玄海原子力発電所の発電用原子炉設置変更許可申請書

(3 号 及 び 4 号 発 電 用 原 子 炉 施 設 の 変 更)

4号炉において、取替燃料として燃料集合体最高燃焼度が55,000MWd/tの高燃焼度燃料を使用するため、関連する記載事項の一部を変更する。

第 10.3 図 解析に使用したドップラ出力係数

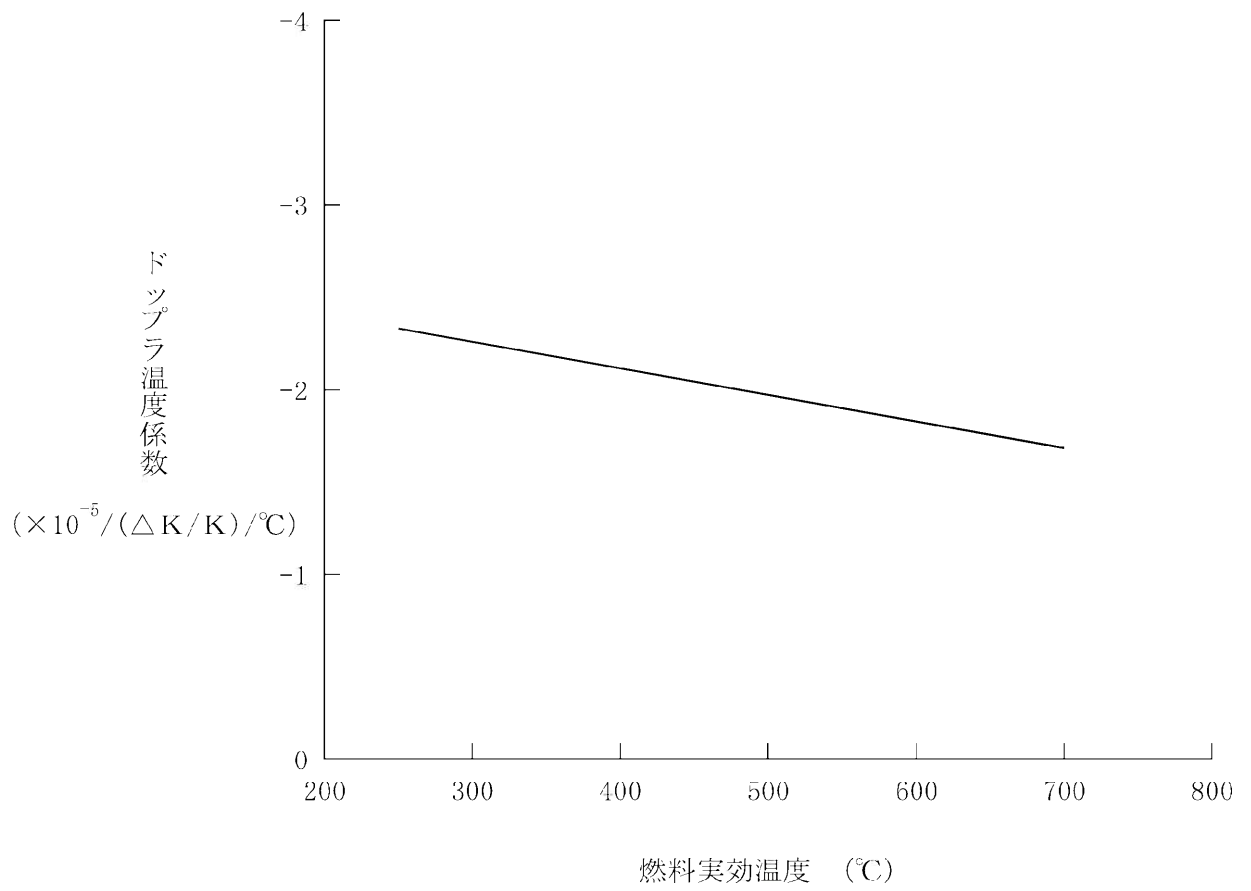
減速材密度係数は、出力運転状態からの解析では、サイクル初期からサイクル末期を含み、 $0 \sim 0.51 (\Delta K / K) / (g / cm^3)$ の範囲の値を使用し、ドップラ出力係数は第 10.3 図に示す値を用いる。

(b) 減速材密度係数は $0 (\Delta K / K) / (g / cm^3)$ とし、ドップラ出力係数は第 10.3 図の下限の値とする。

- 第 10.3 図 解析に使用したドップラ出力係数
- 第 10.4 図 解析に使用したドップラ温度係数
- 第 10.5 図 解析に使用した減速材密度反応度欠損
- 第 10.6 図 解析に使用したドップラ出力欠損

第 10.4 図 解析に使用したドップラ温度係数

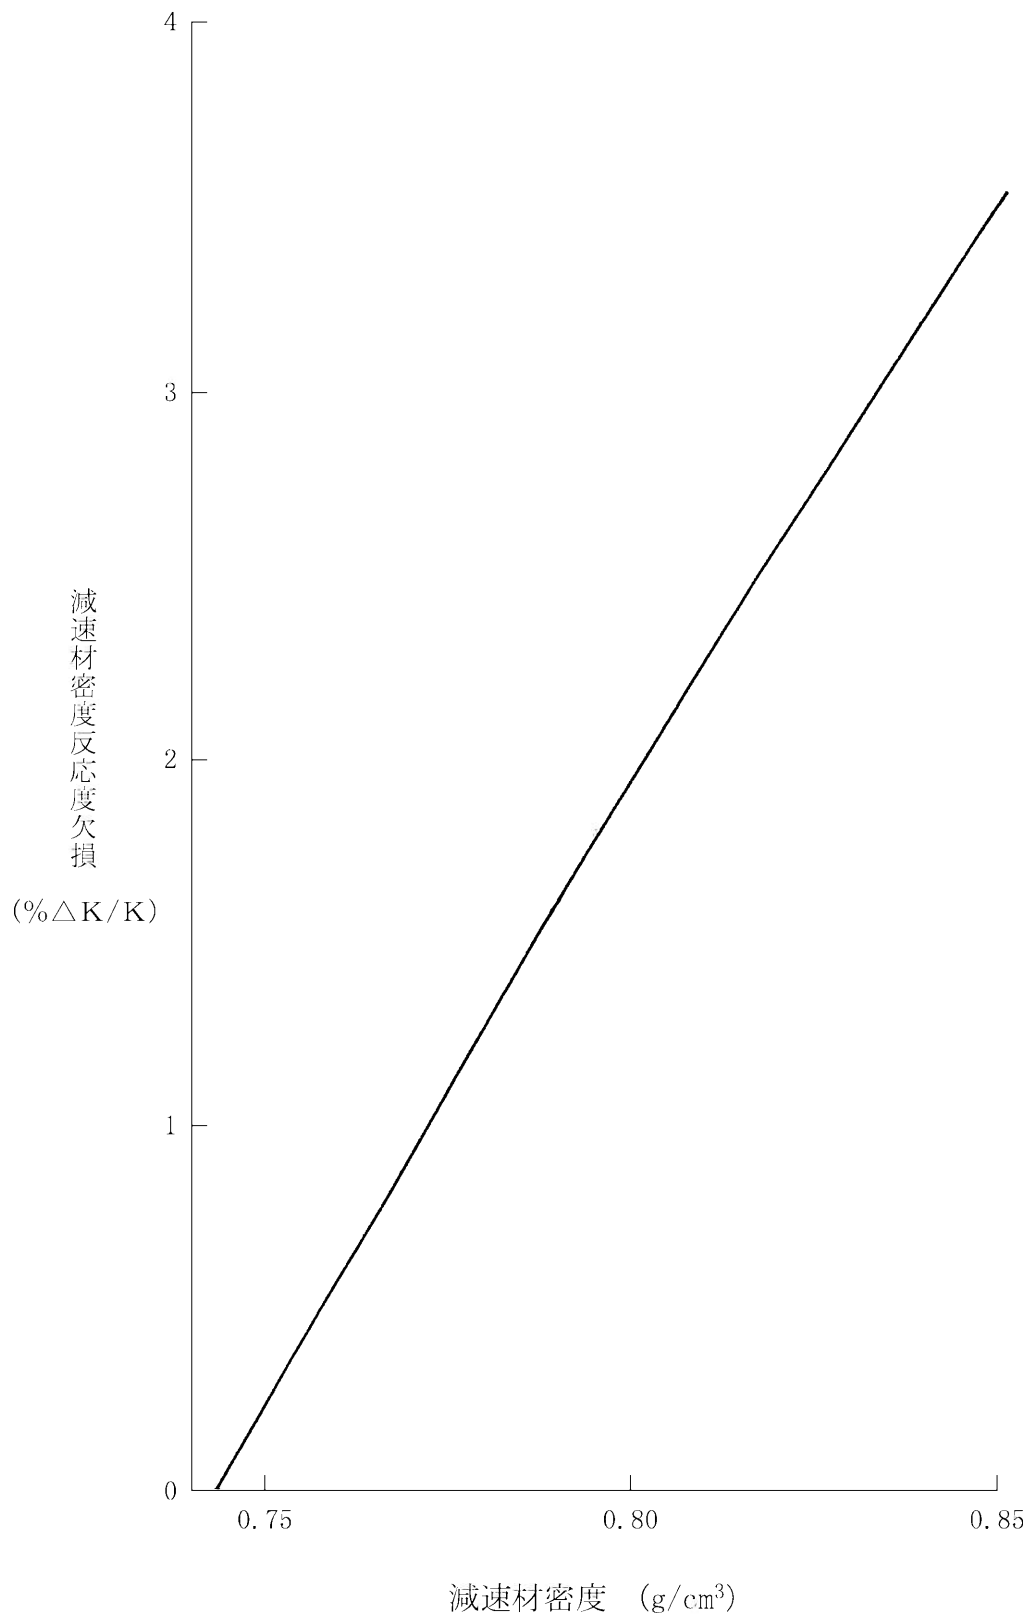
(e) ドップラ係数は、第 10.4 図に示すとおり燃料実効温度の関数として考慮し、絶対値が小さめの値とする。

第 10.5 図 解析に使用した減速材密度反応度欠損

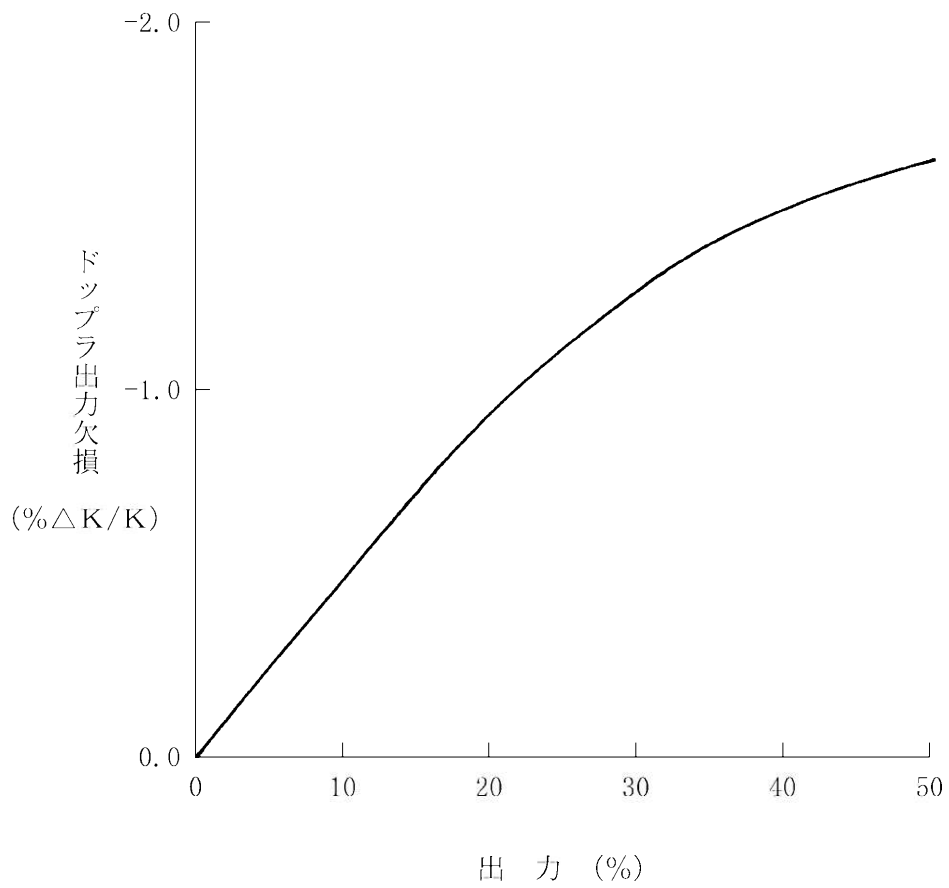
減速材密度変化による反応度効果は、第10.5図に示すように減速材の密度の関数として与える。また、ドップラ出力係数による反応度効果は、第10.6図に示すように出力の関数として与える。
